**KAUNO MIESTO SAVIVALDYBĖS ADMINISTRACIJOS
CENTRINIS VIEŠŪJŲ PIRKIMŲ IR KONCESIJŲ SKYRIUS**

**DĖL EKSTREMALIAUS SPORTO CENTRO STATYBOS S. DARIAUS IR S. GIRĖNO G. 29 A KAUNE
DARBŲ PIRKIMO ATVIRO KONKURSO BŪDU**

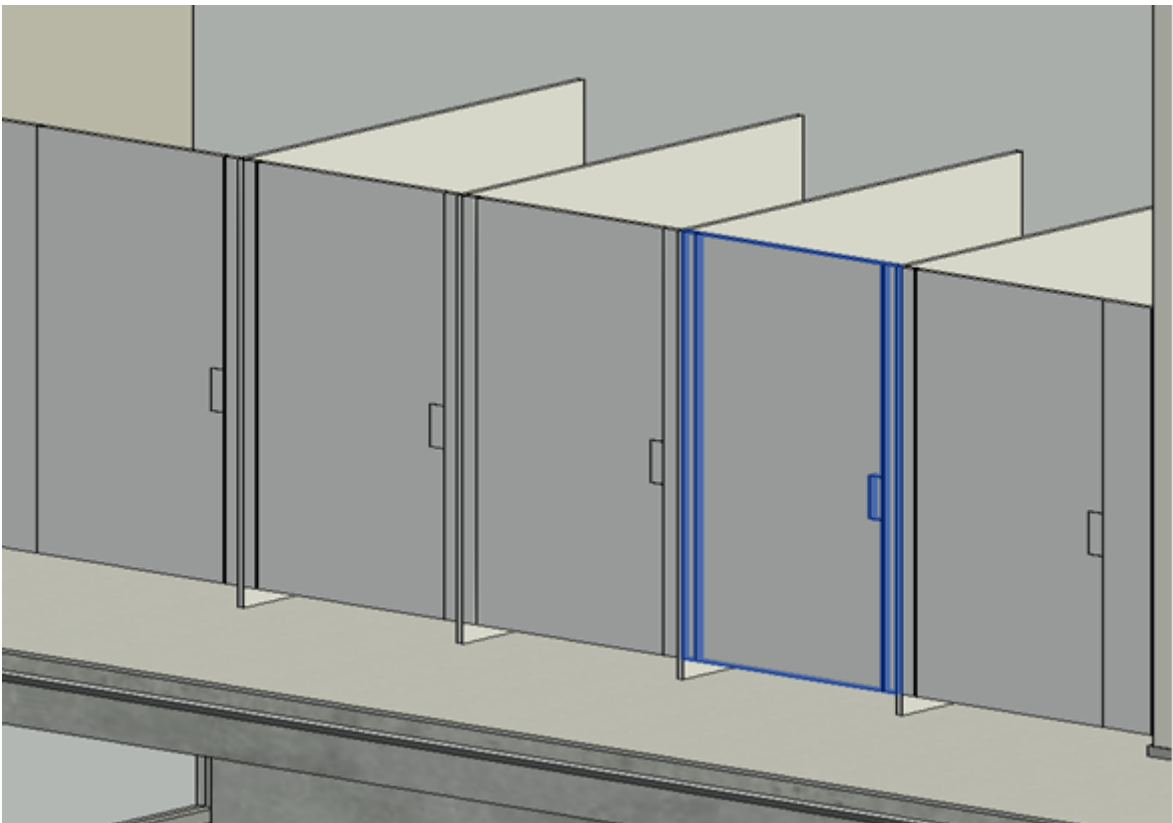
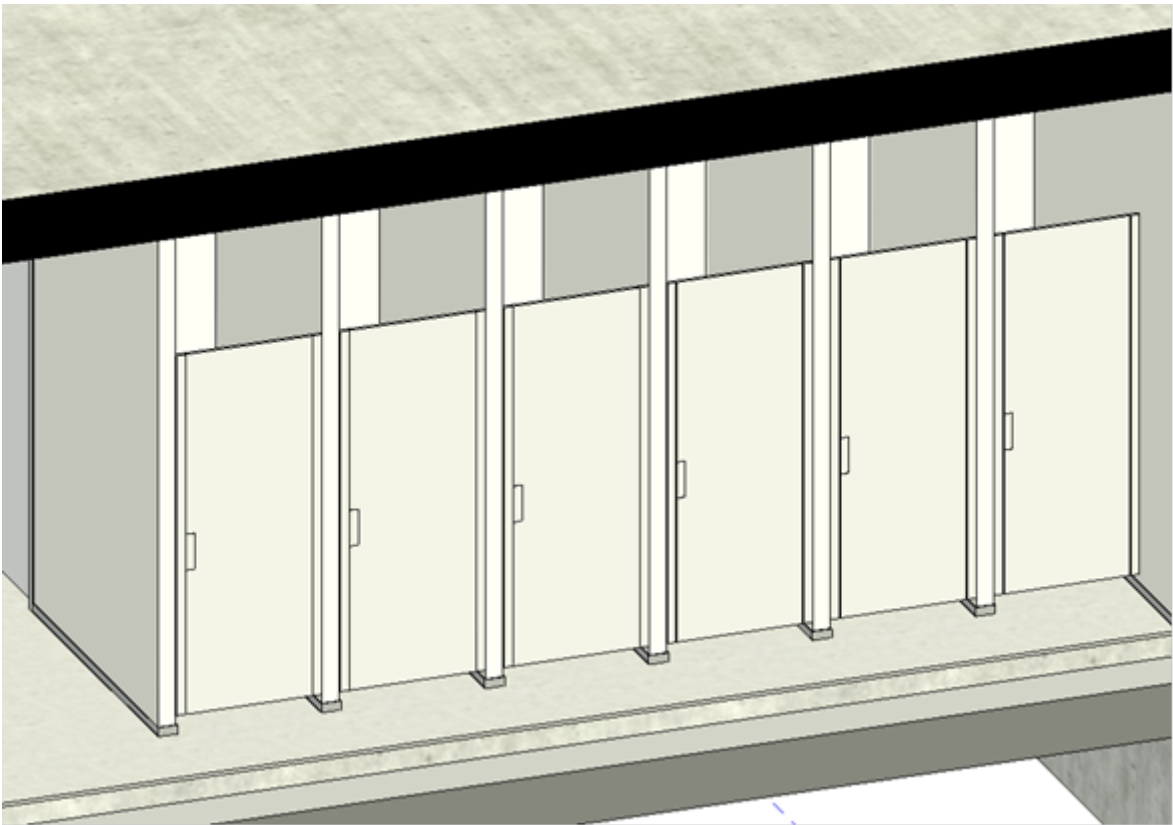
Ar nesidubliuoja poz.Nr.14.6 ir Nr.20.1 plotai?

Atsakymas. Nesidubliuoja. 14.6 pozicijoje nurodytos WC kabinų durys montuojamos prie mūrinių arba karkasinių kabinų pertvarų, 20.1 pozicijoje nurodytos kabinų atitvaros su durimis. 14.6 pozicija
